Odpowiedzi na zapytania wykonawców.

Dotyczy postępowania: „Zakup wyposażenia obiektów lecznictwa uzdrowiskowego w Nowej Wsi Iławeckiej”

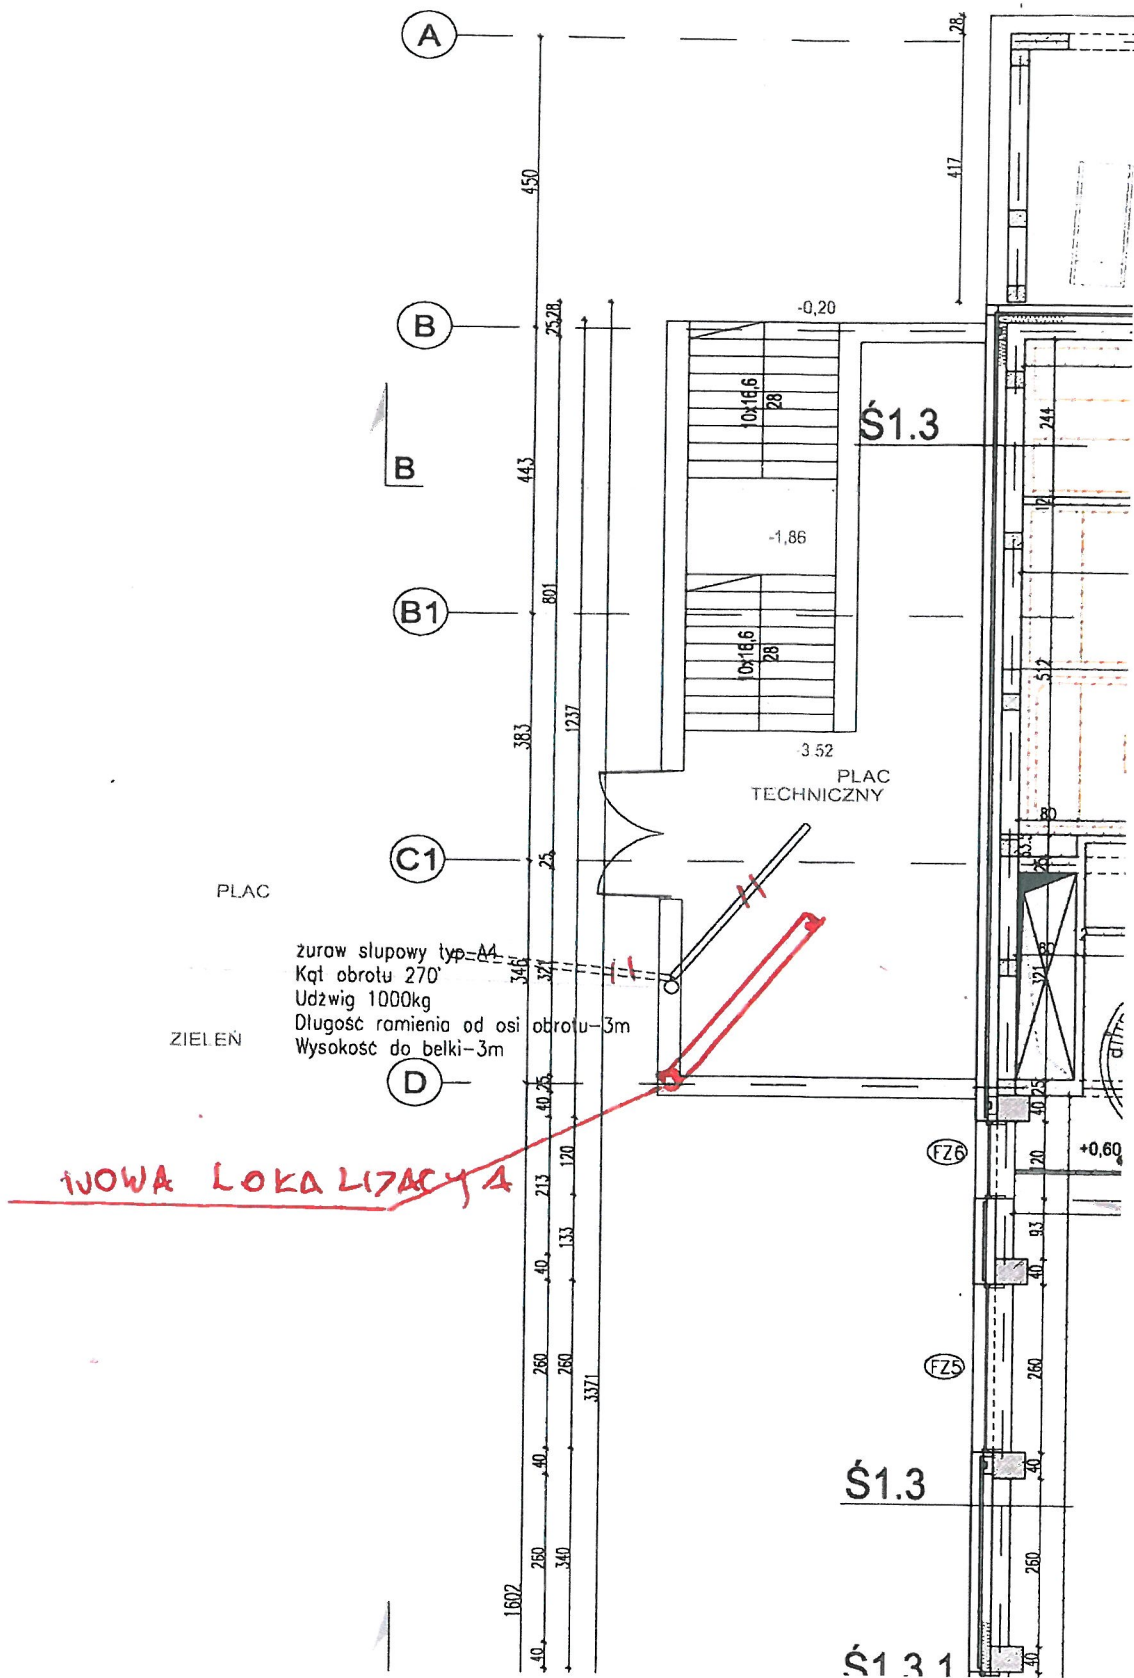
Pyt. Nr 8. Dokumentacja projektowa przewiduje montaż na placu technicznym żurawia słupowego na ścianie żelbetowej o szerokości 25 cm. Średnica słupa żurawia o ramieniu 3m wynosi 50 cm, zatem nie ma możliwości jego montażu w przewidzianym miejscu. Prosimy o rozważenie możliwości montażu żurawia w pobliżu ściany na terenie utwardzonym. Rozwiązanie to wiązałoby się z dodatkowymi kosztami wynikającymi z konieczności wykonania fundamentu o wymiarach 1,8x1,8 m, wys. 1,0 m. Prosimy o informację czy należy uwzględniać w ofercie montaż żurawia. Jeśli tak to prosimy o informację w jaki sposób należy przewidzieć jego posadowienie.

Odp. Poniżej miejsce nowej lokalizacji żurawia.
